OFICIO ELECTRÓNICO

ORD. N° : 104
ANT. : PROYECTO DE DISEÑO DE PAVIMENTACIÓN PARTICIPATIVA DE PASAJE 10 DE JULIO, DESDE CALLE COLONIA HASTA FREI BONN, CALAMA.
MAT. : ENVÍA OBSERVACIONES A PROYECTO DE DISEÑO DE PAVIMENTACIÓN PARTICIPATIVA DE PASAJE 10 DE JULIO, DESDE CALLE COLONIA HASTA FREI BONN, CALAMA.
ADJ. : No Hay

Antofagasta, 12 enero 2026

**A : PATRICIO BRIONES SANHUEZA
INGENIERO CIVIL**
**DE : ROBINSON ESPEJO CHEPILLO
JEFE (S) DEPARTAMENTO TÉCNICO DE CONSTRUCCIONES Y
URBANIZACIÓN.**

Tabla 4.1 Áreas aportantes

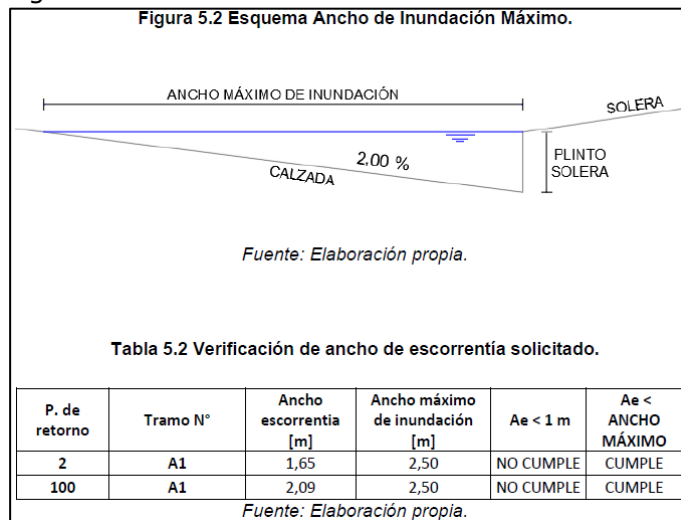
3. AGUAS LLUVIAS

3.1. Áreas aportantes no suman la cantidad del área total

4.1. Situación Actual

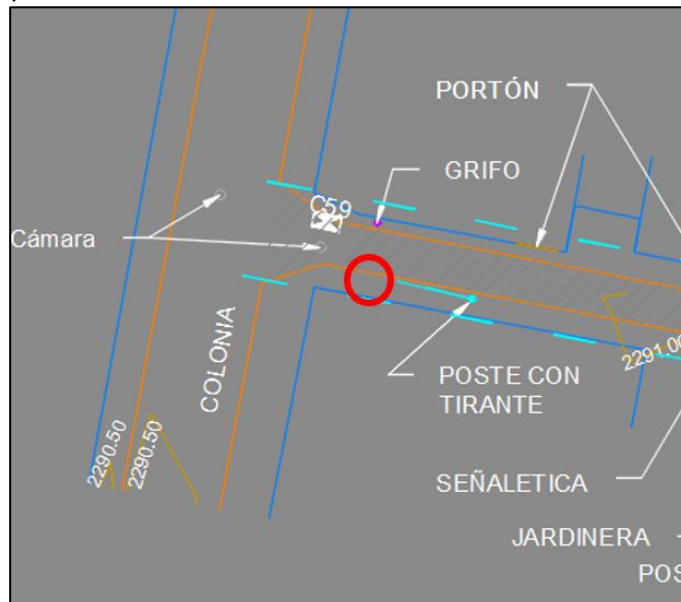
4.1.1. Falta indicar poste existente.

4.1.2. Agregar cámara faltante en intersección con Frei Bonn, son 3 y solo se indican 2.

4.2. Demolición

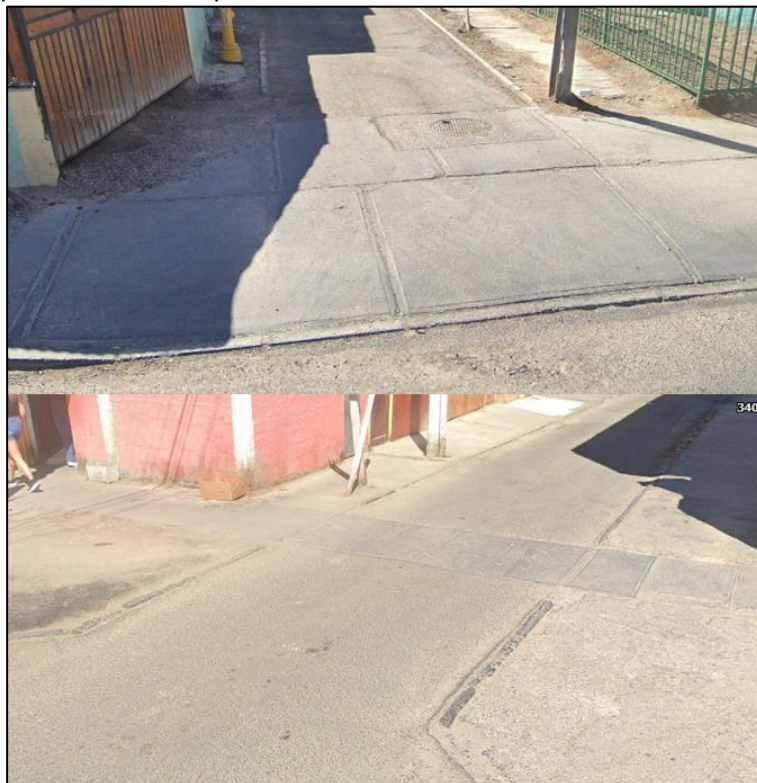
4.2.1. Intersección de 10 de Julio y Colonia, corresponde a un encuentro Calle-Pasaje. Debiese considerarlo como demolición de acera. Del mismo modo, encuentro con Frei Bonn tiene parte de acera que debe valorizarse como tal.

4.2.2. Indicar las soleras tipo A a retirar en los encuentros.

4.3. Diseño Geométrico

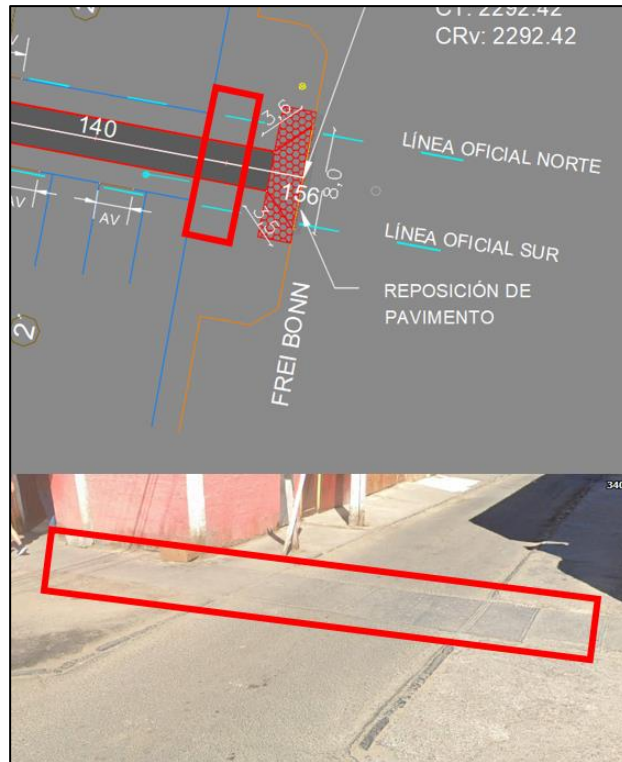
4.3.1. Encuentro proyectado en Frei Bonn debe considerar la cera existente tal de dar continuidad a la acera.

4.3.2. Aparentemente debiese decir "Solera proyectada". Diferenciar además las soleras tipo A (encuentro calle-pasaje) de las Tipo B

4.3.3. Incorporar detalles de juntas entre acera de 20 – 7 cm para el caso de los encuentros.
